Gutachtliche Stellungnahme

455 25317/1 vom 17. April 2007

zum Nachweis 402 25317/1 vom 2. März 2002
Wärmedurchgangskoeffizient U_f

Produkt	Flügel-Blendrahmen-Profilkombination
Bezeichnung	IDEAL 4000 5-Kammer Version (FR 140028 / BR 140007)
Querschnitts- Abmessung	Bauteile Blendrahmen 70 / 70 mm Flügelrahmen 82 / 79 mm Ansichtsbreite 124 mm
Material	PVC- U / weiß
Aussteifung	Stahl, verzinkt
Besonderheiten	— weitere Ausführungs- varianten
	siehe Anlagen

Anlage 1 Blatt 1 von 1

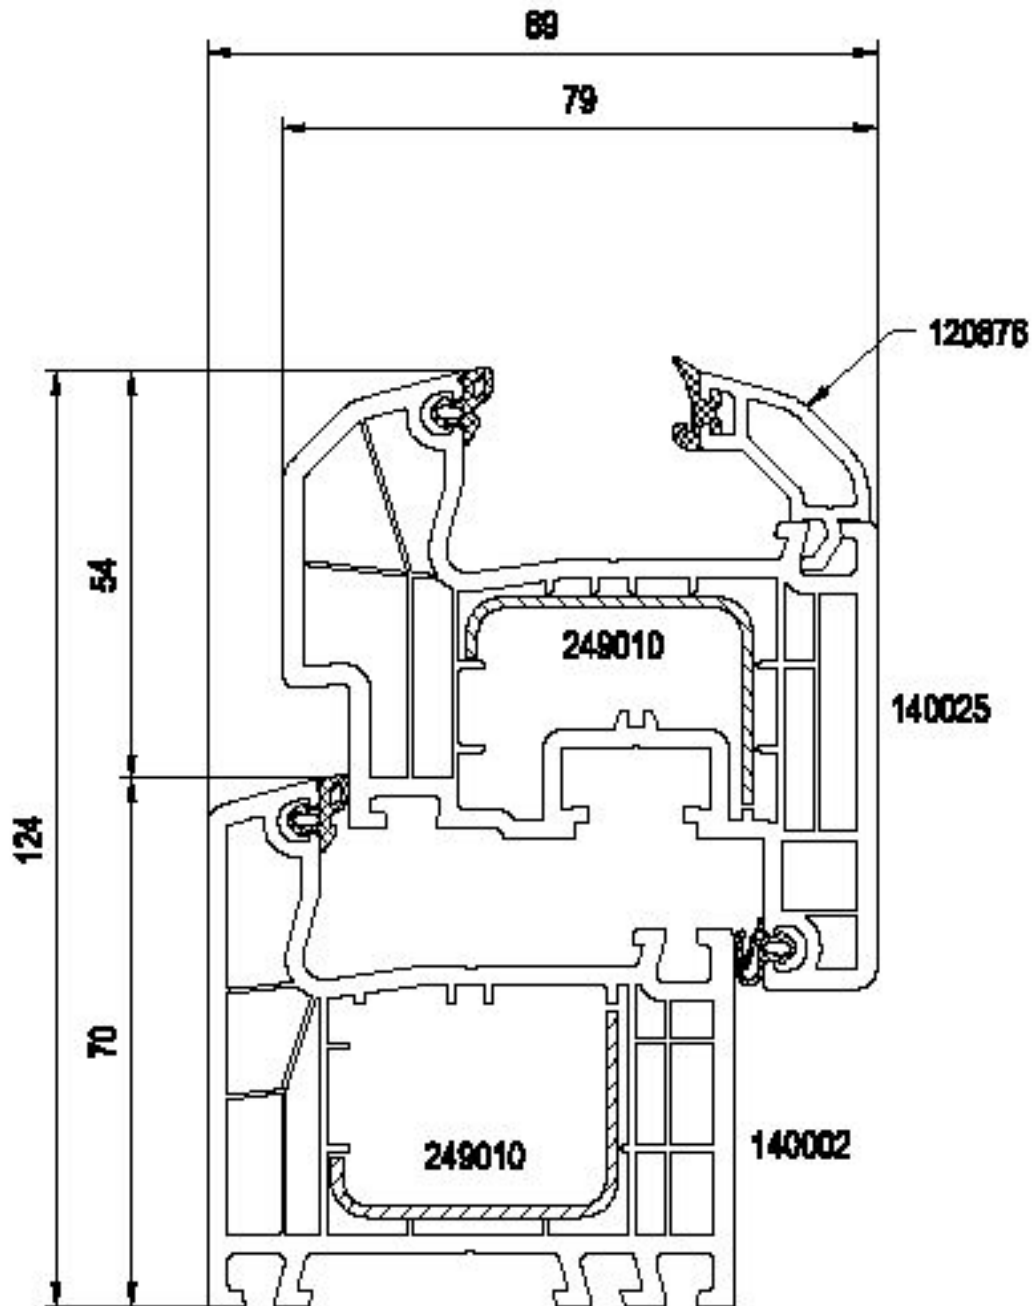
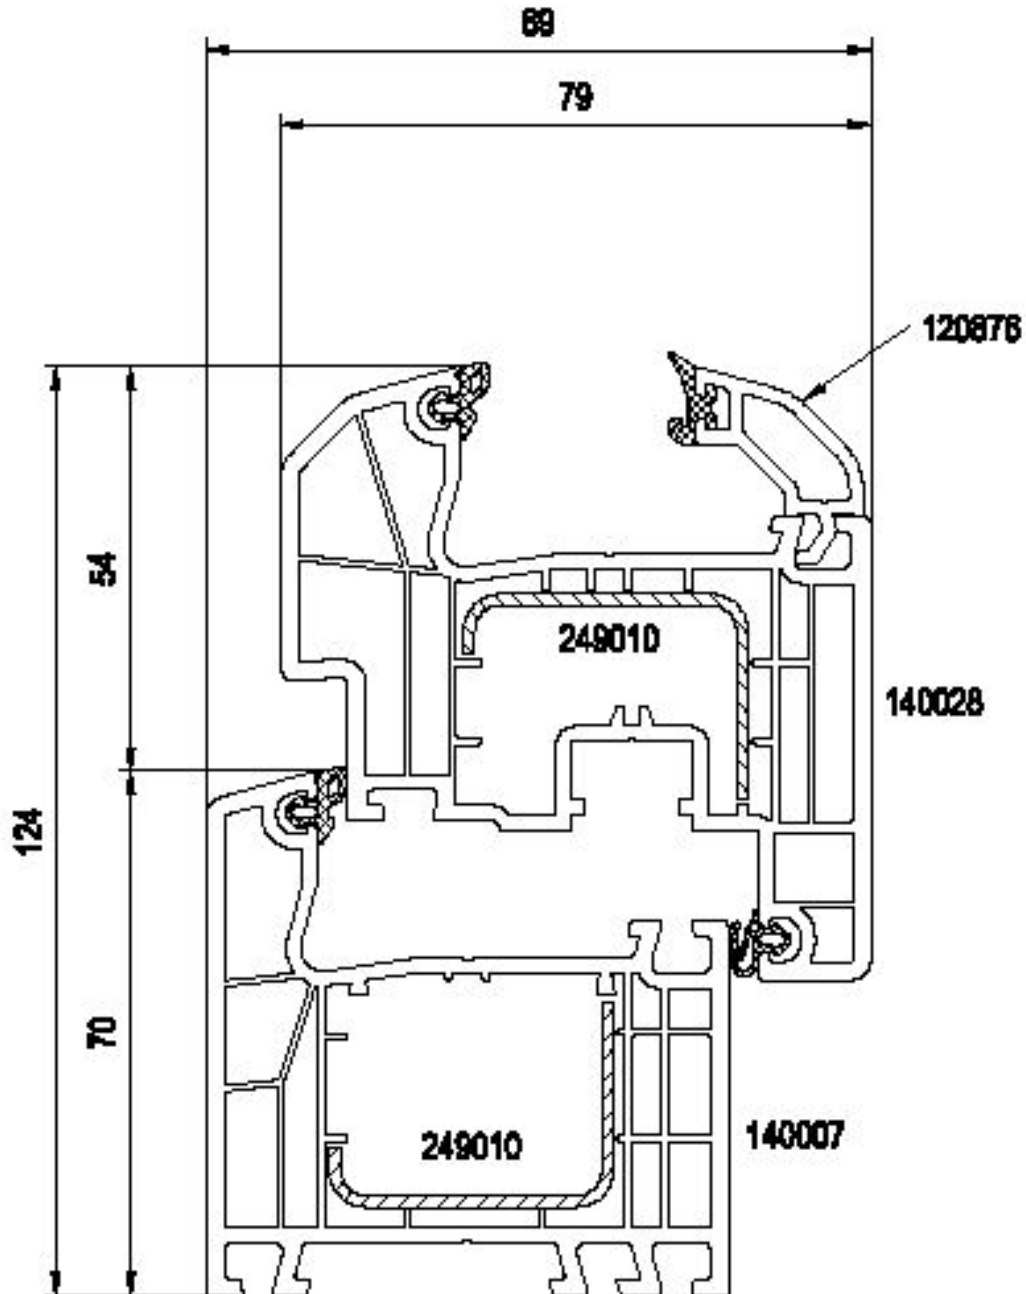
Abweichung	Die Wanddicken der PVC-hart-Profilquerschnitte des Systems IDEAL 4000 5-Kammer Version (FR 140028 / BR 140007) Anlage 2, sind gegenüber denen des Systems „IDEAL 4000 5-Kammer Version“ (Anlage 1) verringert. Die Wanddicke ist im Sichtbereich von dem Nennwert 2,8 bis 3,0 mm bei den Profilen des Systems IDEAL 4000 5-Kammer Version (FR 140028/BR 140007) auf 2,5 bis 2,7 mm reduziert (Anlage 2).
Beurteilung	Die Verringerung der Wanddicke führt an den Profilen des Systems IDEAL 4000 5-Kammer Version (FR 140028 / BR 140007) zu keinem negativen Einfluss auf den Wärmedurchgangskoeffizienten. Diese Feststellung erfolgt aufgrund der physikalischen Zusammenhänge in Bezug auf die Wärmeleitfähigkeit und die damit verbundenen Wärmetransportmechanismen.

Aufgrund der gutachtlichen Überprüfungen und der Prüfergebnisse lt. Prüfbericht Nr. 402 25317/1 vom 2. März 2002 führen die unter Punkt 3 beschriebenen Abweichungen zu keiner Verschlechterung der im Prüfbericht bestätigten wärmetechnischen Eigenschaften des Probekörpers.

Für die in der Anlage dargestellte Profilkombination des Systems IDEAL 4000 5 - Kammer Version (FR 140028 / BR 140007) kann der im Prüfbericht 402 25 317/1 angegebene Wärmedurchgangskoeffizient mit $U_f = 1,3 \text{ W}/(\text{m}^2 \cdot \text{K})$ verwendet werden.
